INFORME DE HITO DE CONTROL
N° 12255-2025-CG/GRTB-SCC

CONTRATACIÓN DE LA EJECUCIÓN DE LA OBRA:
“MEJORAMIENTO DEL SERVICIO DE EDUCACIÓN BÁSICA
REGULAR DE LA INSTITUCIÓN EDUCATIVA N° 093 EFRAÍN
ARCAYA ZEVALLOS DEL DISTRITO DE ZARUMILLA –
PROVINCIA DE ZARUMILLA – DEPARTAMENTO DE
TUMBES”

HITO DE CONTROL N° 14 – EJECUCIÓN DE OBRA

PERÍODO DE EVALUACIÓN DEL HITO DE CONTROL:
DEL 8 AL 25 DE SETIEMBRE DE 2025

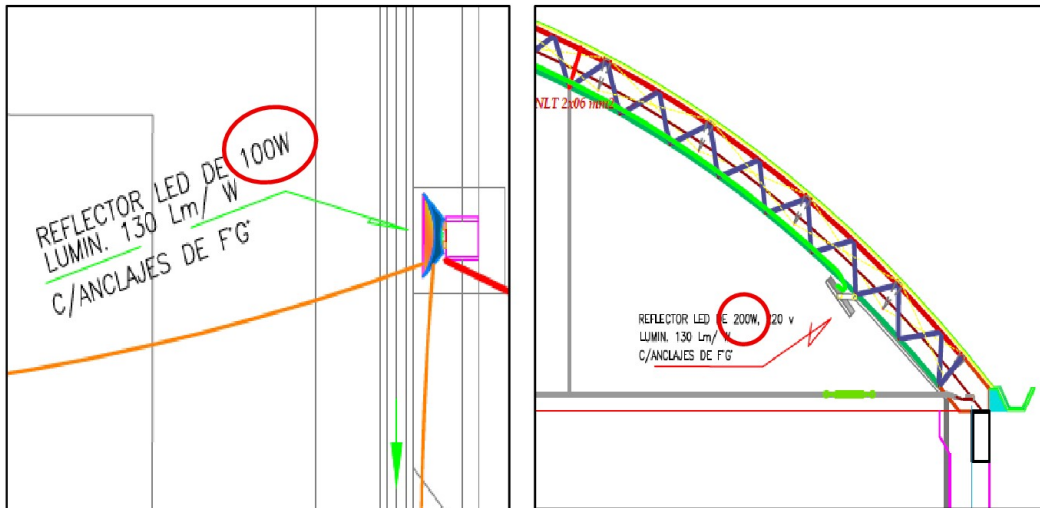
Por lo tanto, se debió de considerar el consumo energético de los equipos mencionados en el cuadro n.º 2 y el consumo energético de las electrobombas instaladas, debido a que el equipamiento será de uso frecuente durante el horario escolar, lo cual aumentaría la demanda energética en un 50% aproximadamente. Por lo tanto, si nos regimos a lo indicado en la ley de contrataciones del estado el contratista ofertó su propuesta técnica con lo indicado en su memoria de cálculo, donde erróneamente el proyectista de la especialidad de instalaciones eléctricas no considero equipos que se utilizan durante la jornada escolar, consignado una máxima demanda de 29.78 kW.

Es importante mencionar, que dicho error, ocasionó que la Entidad no haya solicitado factibilidad eléctrica con ampliación de carga para la referida Institución educativa para la máxima demanda futura que contará la institución educativa, teniendo presente que, en el recálculo, la futura demanda energética será mayor a lo calculado en el expediente técnico de la obra.

Asimismo, dicha deficiencia podría generar una sobrecarga en los sistemas de distribución, provocando cortes de energía, fallos en el sistema o incluso incendios por sobrecalentamiento. Además, esto implica un costo innecesario en materiales, representando un desperdicio de recursos y un gasto elevado sin justificación.

IMAGEN N° 5
DETALLE CONSTRUCTIVO DE PARASOL

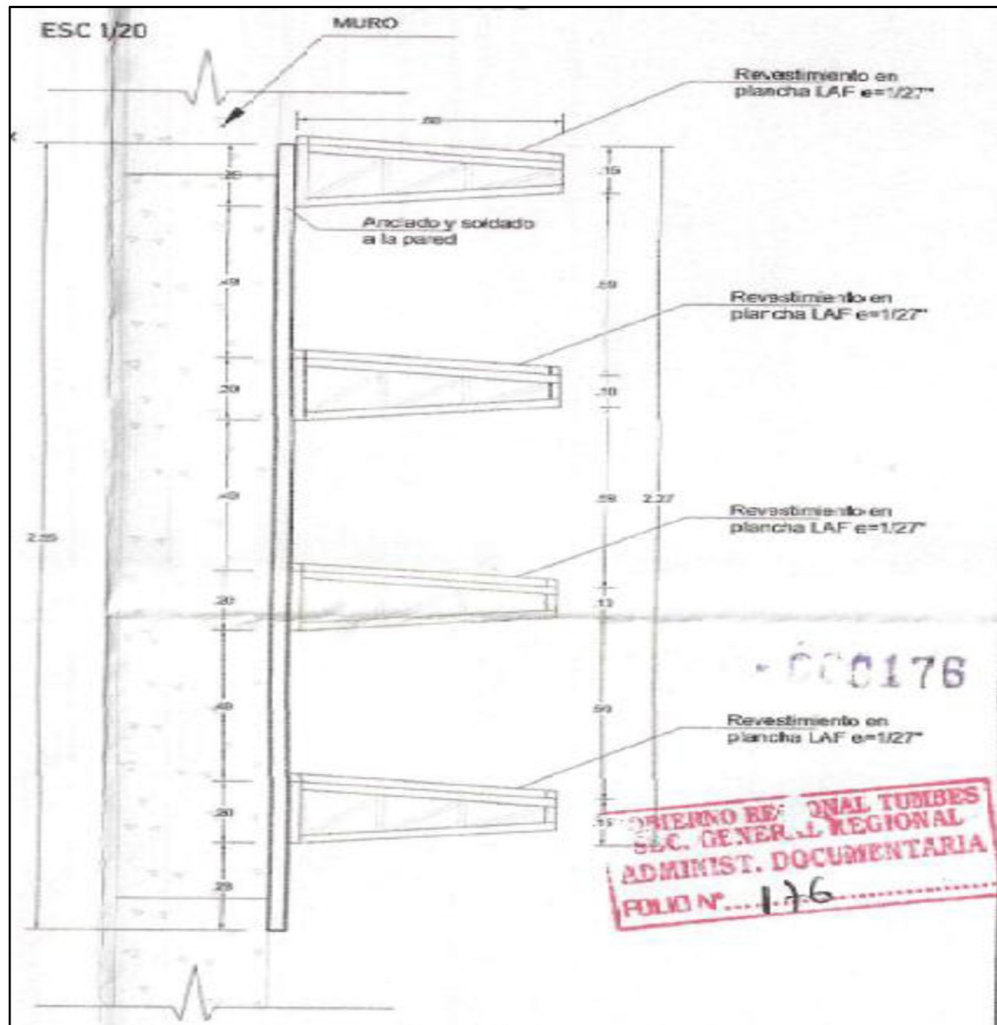
Asimismo, en la lámina n.° D-17 "Detalle de arquitectura: planta, corte y elevación de parasoles", se consignan las dimensiones y el detalle constructivo a considerar, tal como se aprecia en la siguiente imagen:
